**ACLARACIÓN No. 1**

**LPN No. 01-2017-SEAPI-UNAH**

**“CONSTRUCCIÓN DE EDIFICIO DE AULAS No 1 Y EDIFICIO ADMINISTRATIVO, CURNO”**

ENMIENDA No. 2

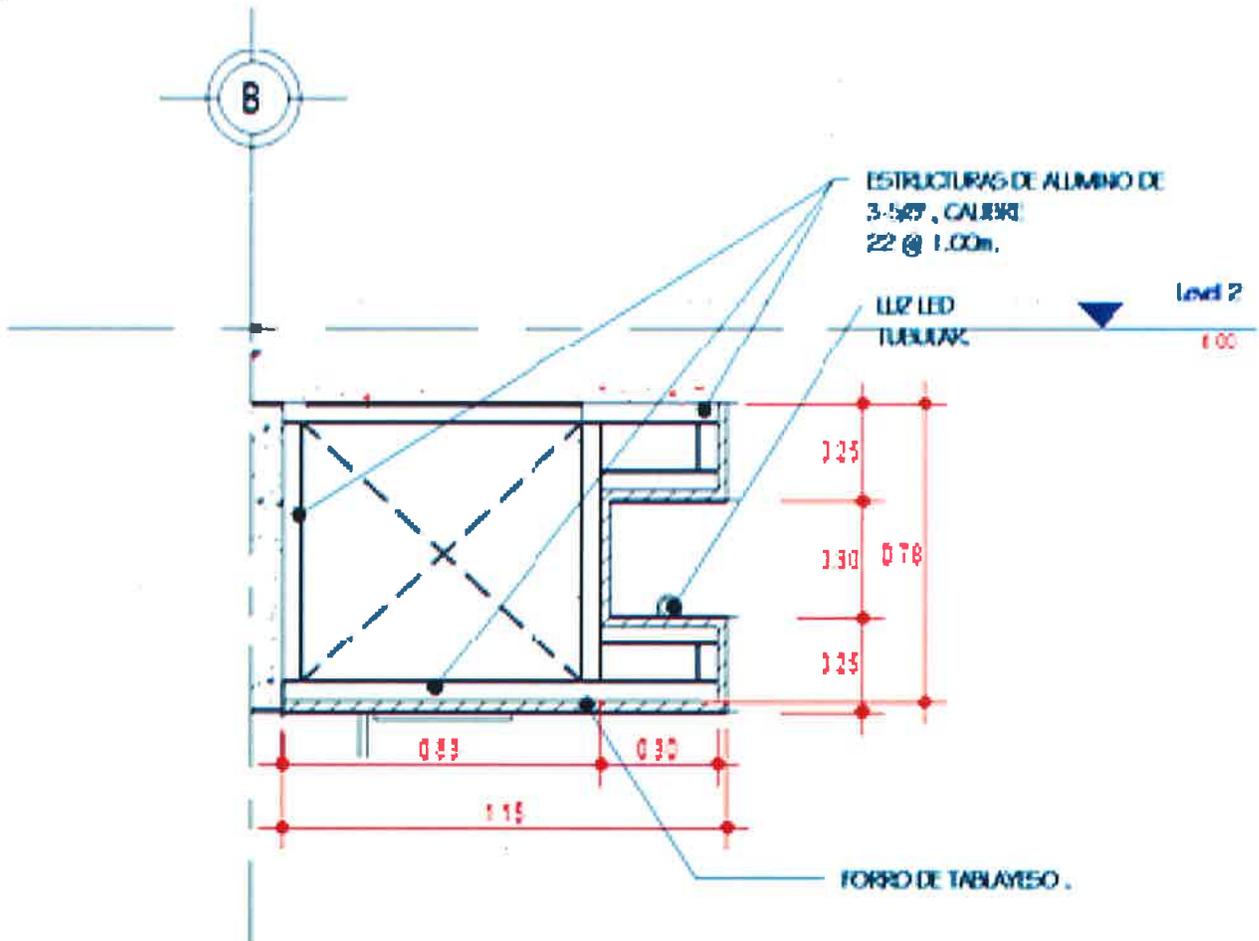
***Detallar cajillo de tabla yeso de ítem 21.01 del Edificio de Aulas, ya que en el plano A-18 no se encuentra detallado el dibujo.***

**R.** Se adjunta detalle de cajillo en Edificio de Aulas.
